**EIE – PROJET D'IMPLANTATION D'UNE USINE DE
SILICIUM MÉTAL À PORT-CARTIER, QUÉBEC**

**Réponses aux questions et commentaires pour le projet de
construction d'une usine de silicium sur le territoire de Port-
Cartier – Le 15 mai 2015
Deuxième série - Addenda n°1**

Dossier 3211-14-035

TITRE	POSTE DE POMPAGE D'EAU BRUTE ET TAMISAGE		
DATE	No DE PROJET	No DE DESSIN	
2015/04/15	3508-411	SC-901

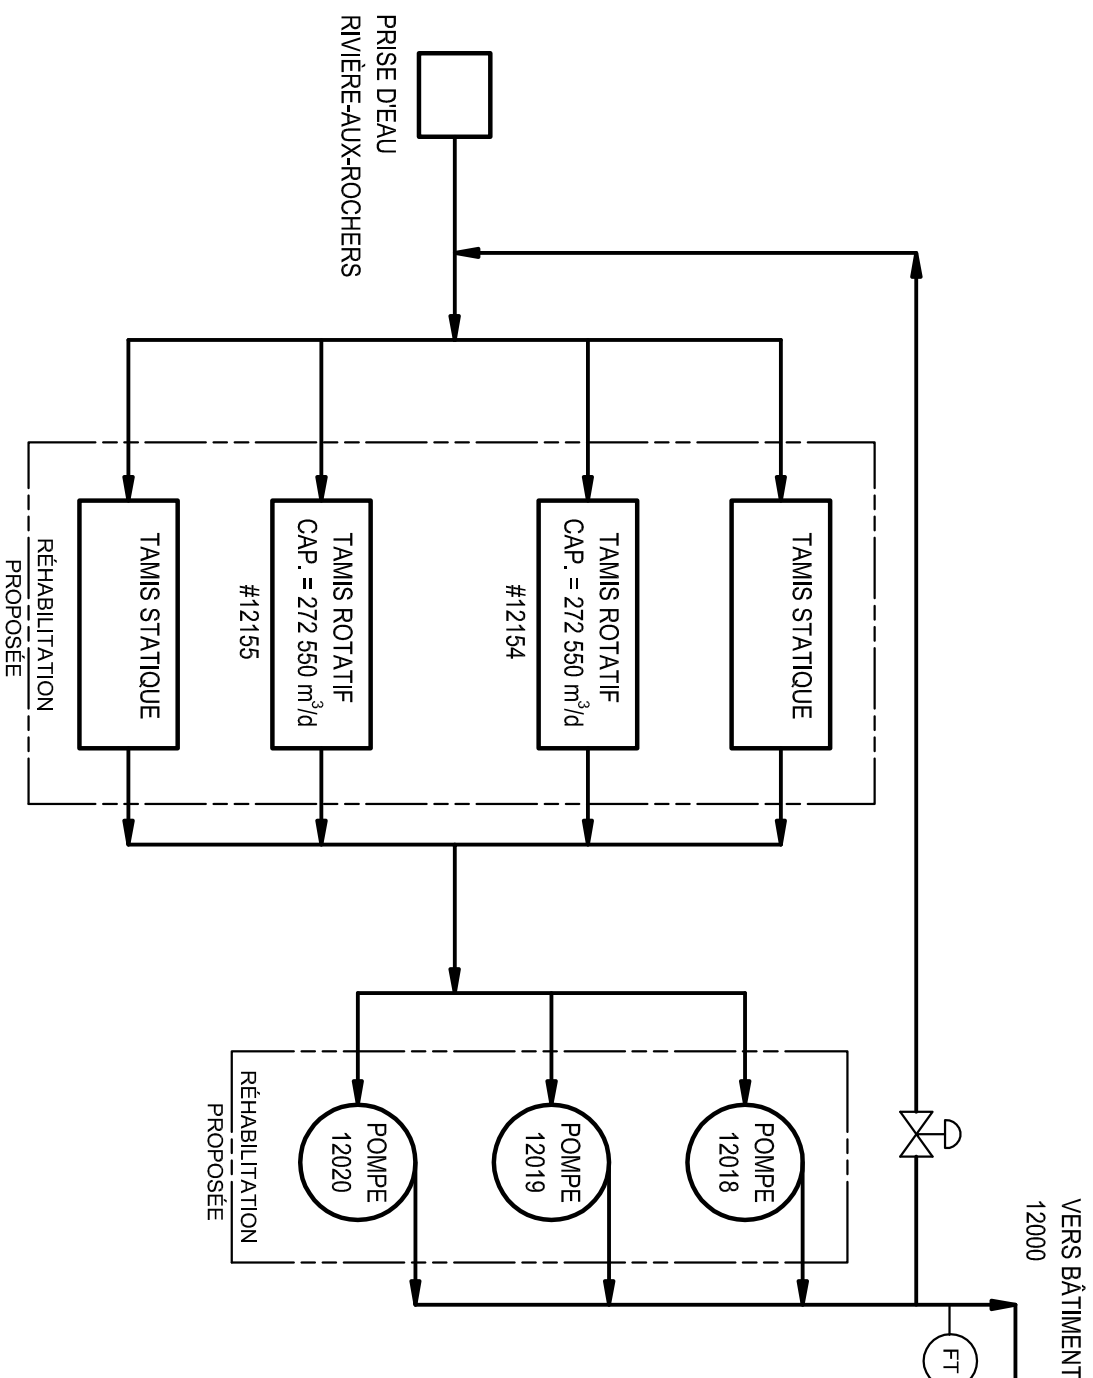
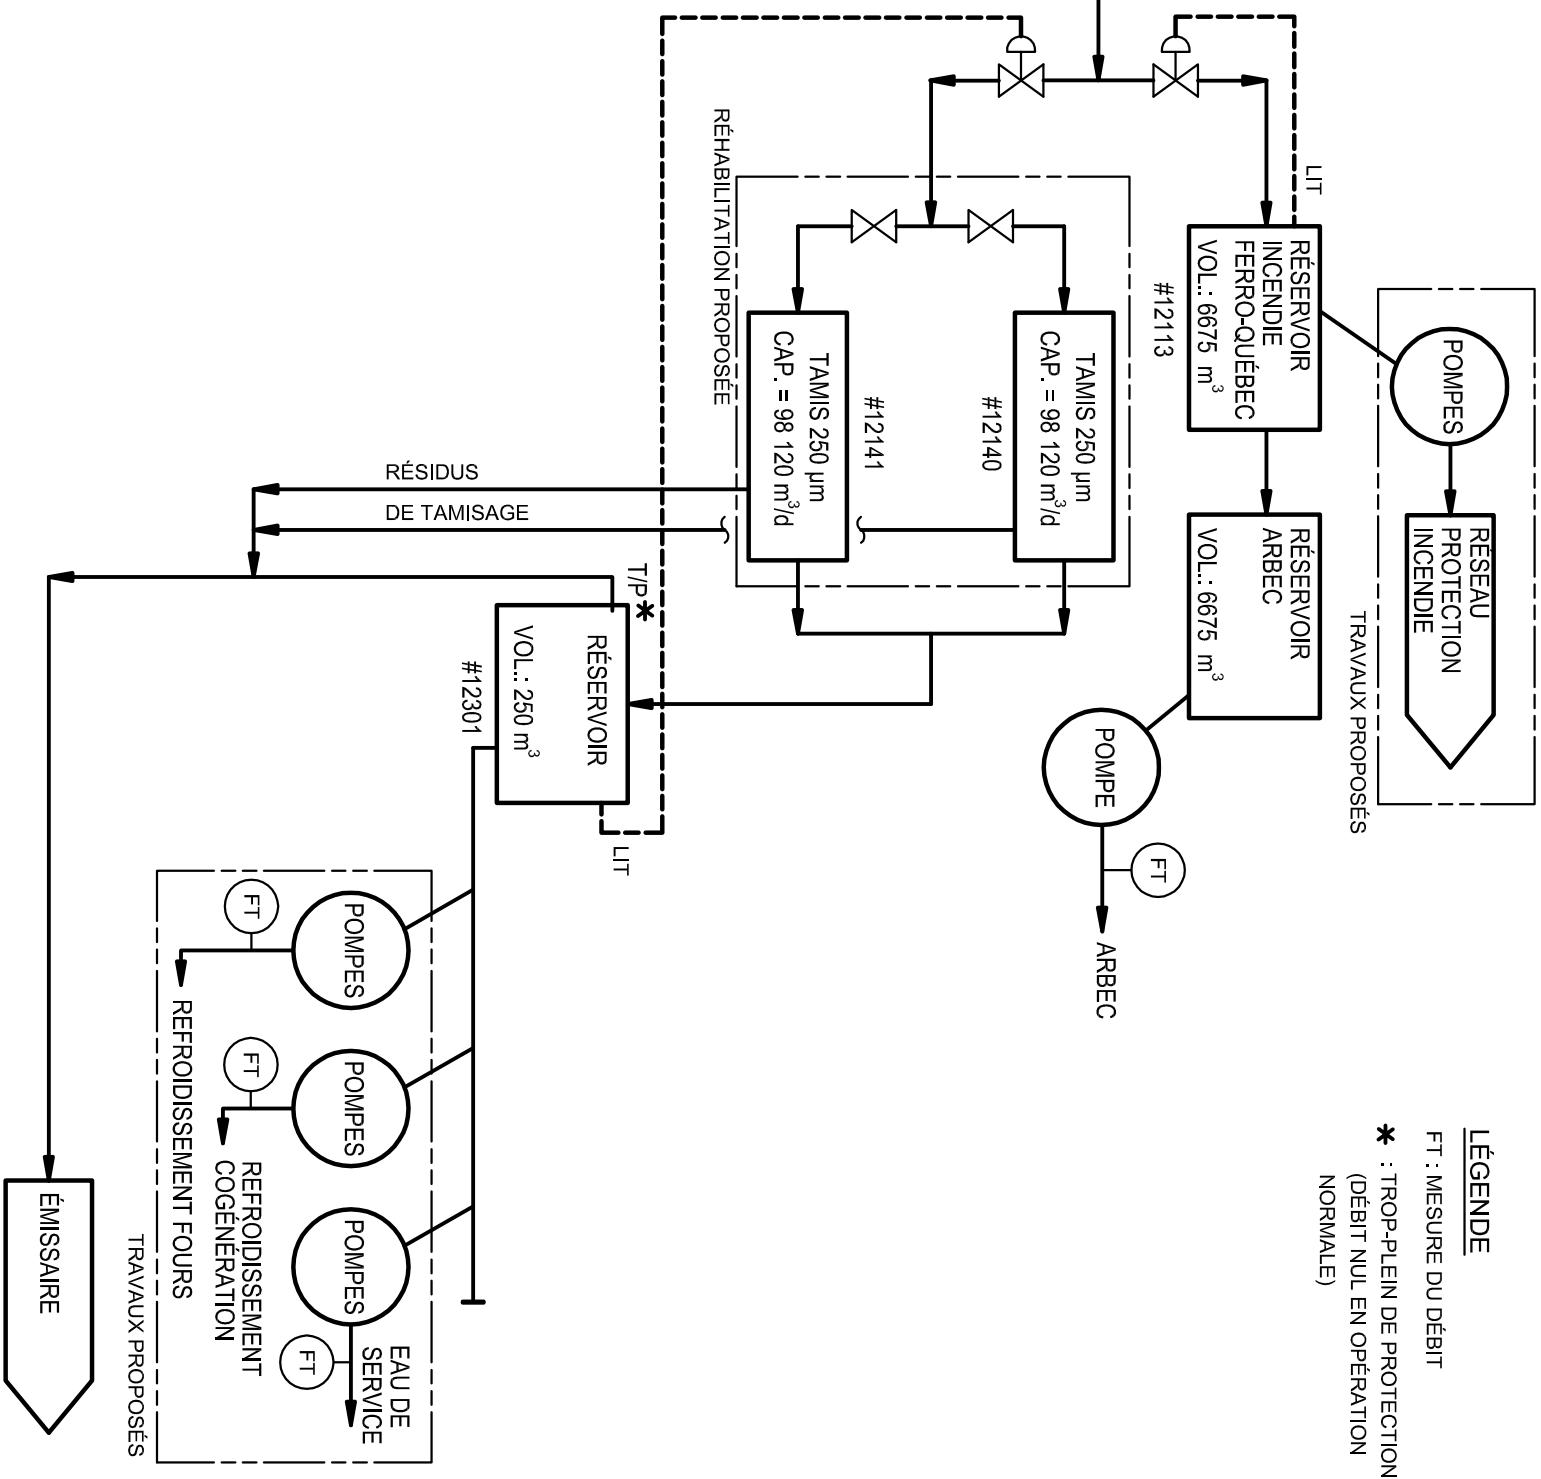
Dans sa réponse à la QC-26, l'initiateur présente les détails concernant la station de traitement de filtration de l'eau brute. L'initiateur fait notamment référence à l'annexe 10 qui présente un schéma selon lequel les matières solides récupérées par les deux unités de tamisage et le trop-plein du réservoir de 250 m³ de l'unité de traitement de l'eau brute seront acheminées à l'émissaire. L'initiateur doit ajouter cette information au « Bilan des eaux » fourni à l'annexe 18. L'initiateur doit aussi compléter sa réponse en précisant les débits et les charges qui seront issus de la filtration de l'eau brute. Il est à noter que l'initiateur doit informer le Ministère s'il prévoit modifier ce système. Le cas échéant, les détails et les impacts sur les débits et charges rejetés doivent être présentés.

TITRE		TRAITEMENT DES EAUX DE LAVAGE DU QUARTZ	
DATE	No DE PROJET	No DE DESSIN	
2015/04/15	3508-411	SC-902

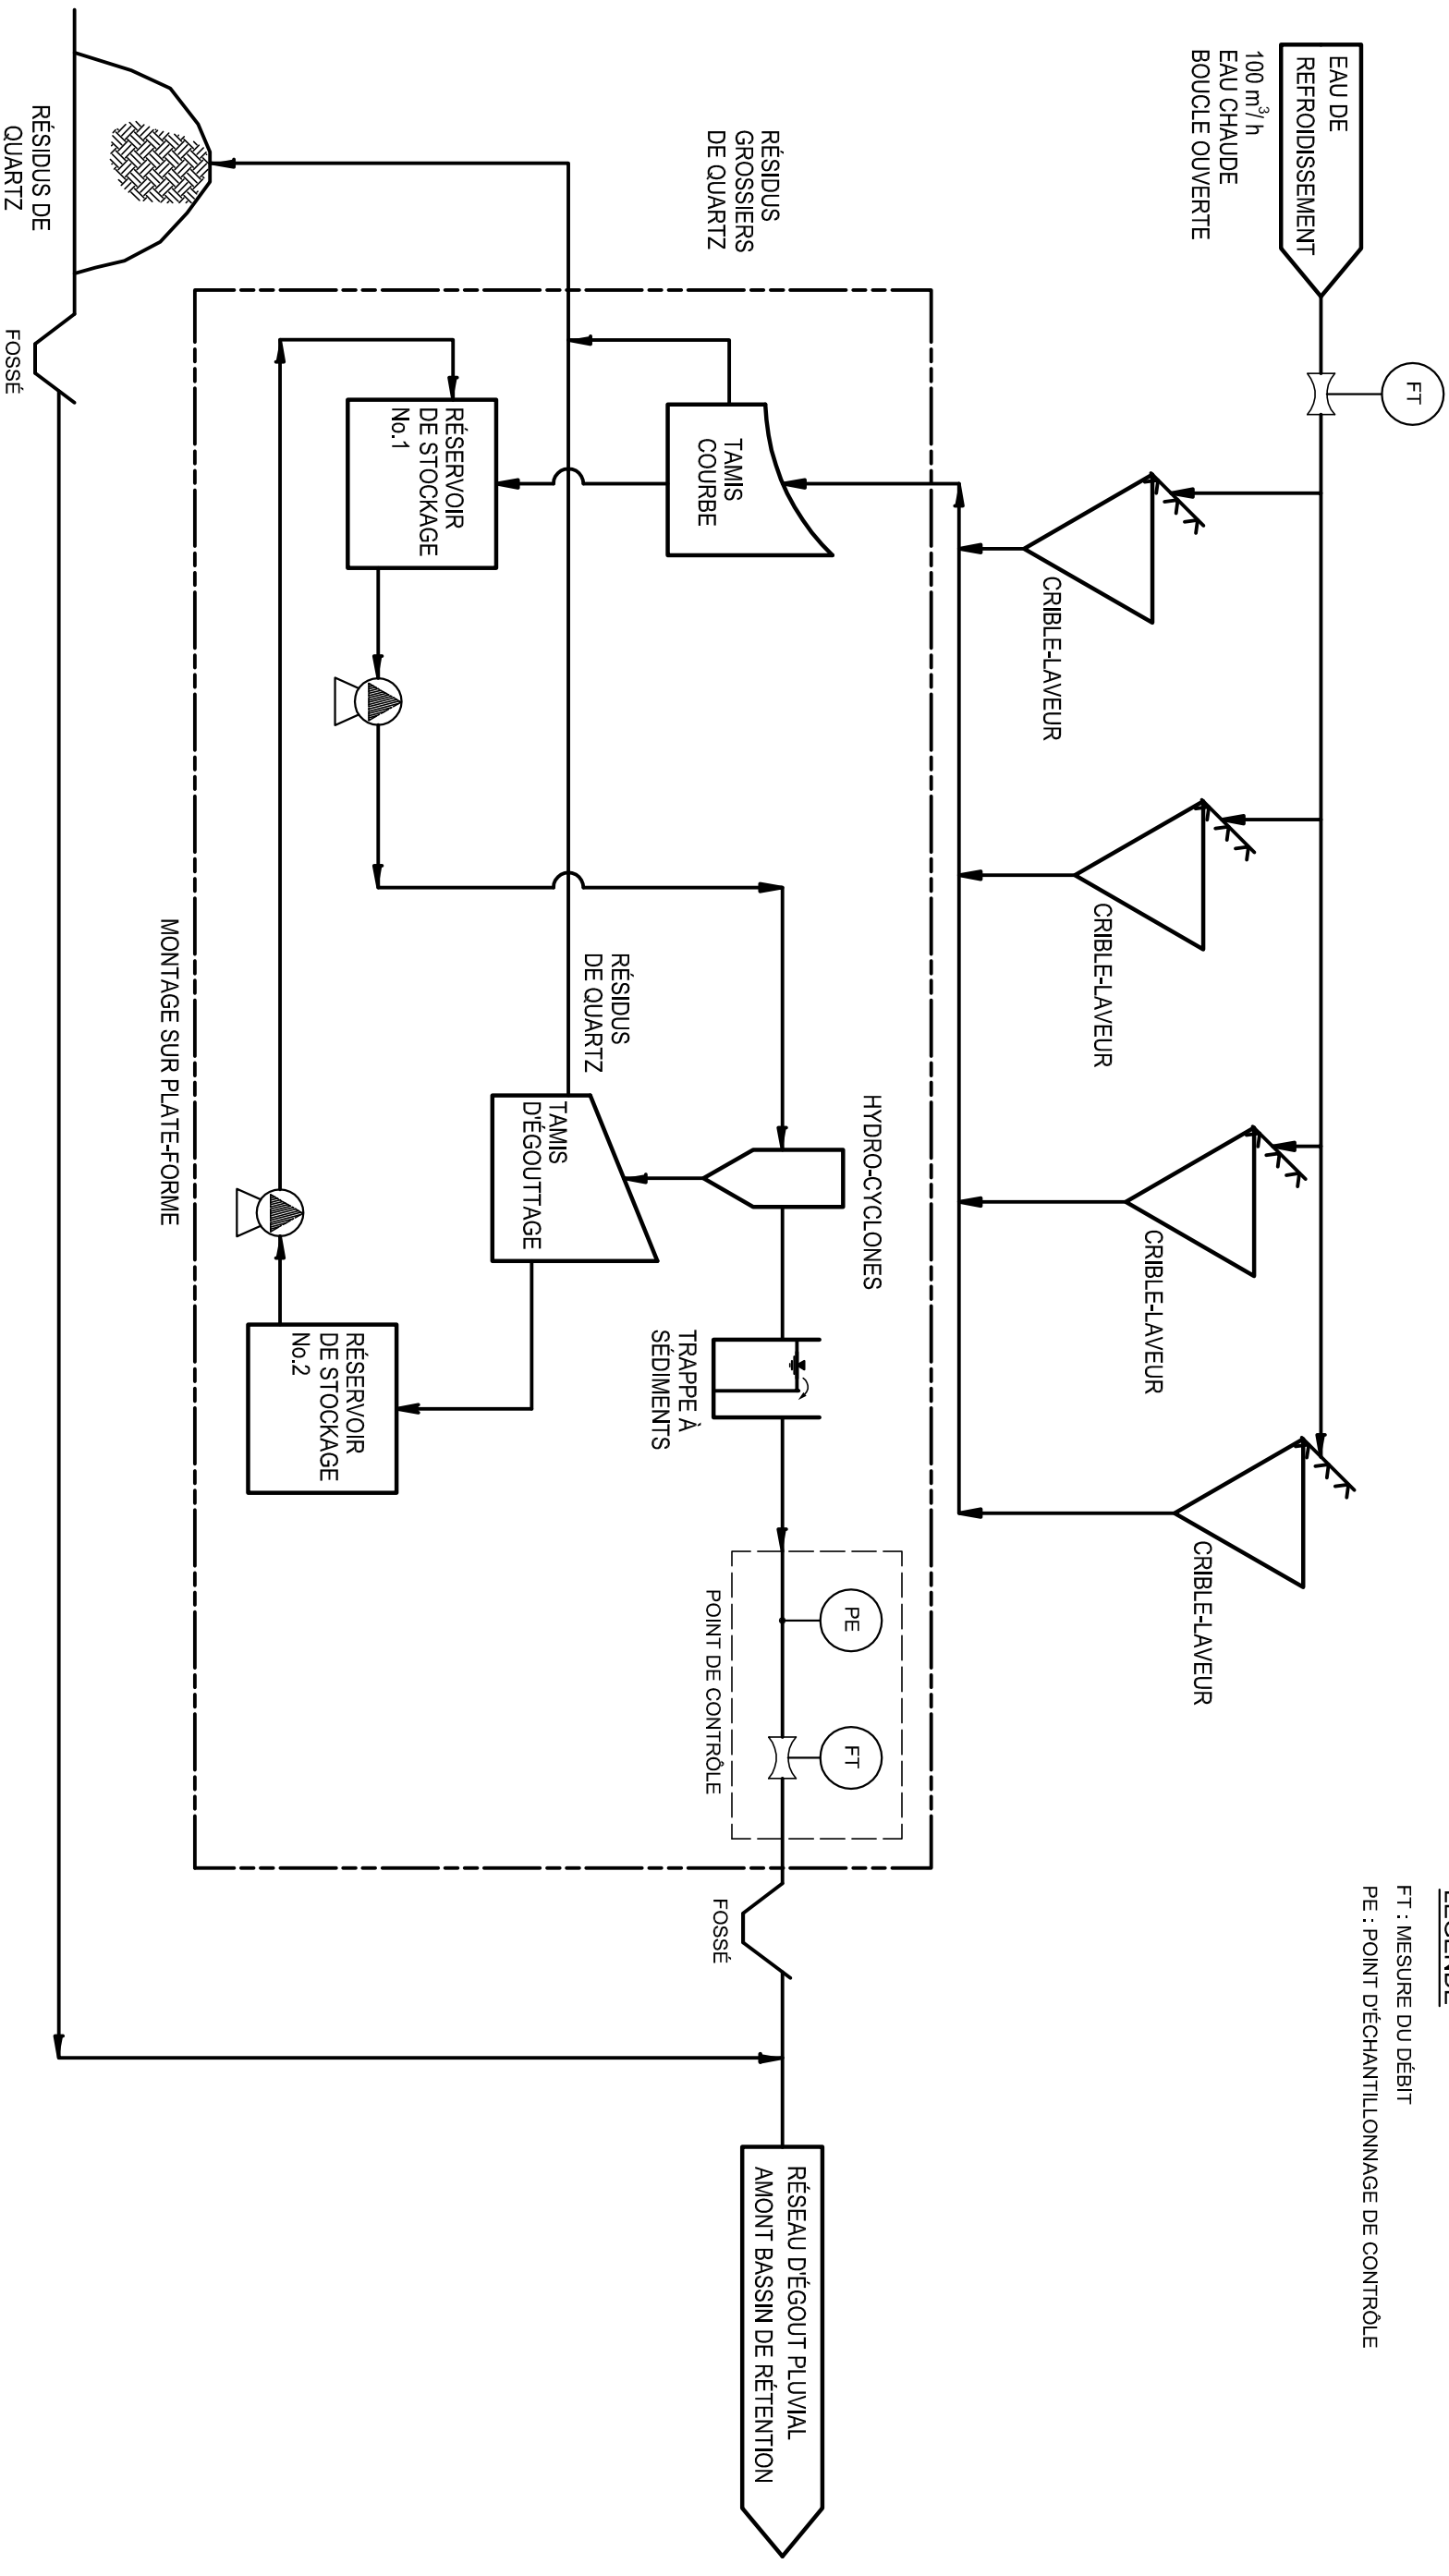
Dans sa réponse à la QC-29, l'initiateur décrit la filière de traitement du quartz, qui générerait en fait les seules eaux de procédés de l'usine. L'annexe 14 présente ensuite un schéma de la conception et du fonctionnement des équipements de lavage du quartz. L'initiateur doit représenter sur un des schémas de l'étude d'impact l'espace octroyé à l'unité de lavage et son positionnement dans le circuit des eaux.

L'emplacement de la filière de traitement des eaux de lavage du quartz est présenté au plan du réseau pluvial à l'annexe 5-A. Le schéma préliminaire de fonctionnement de la filière de traitement des eaux de lavage du quartz a été révisé et est fourni à l'annexe 4.
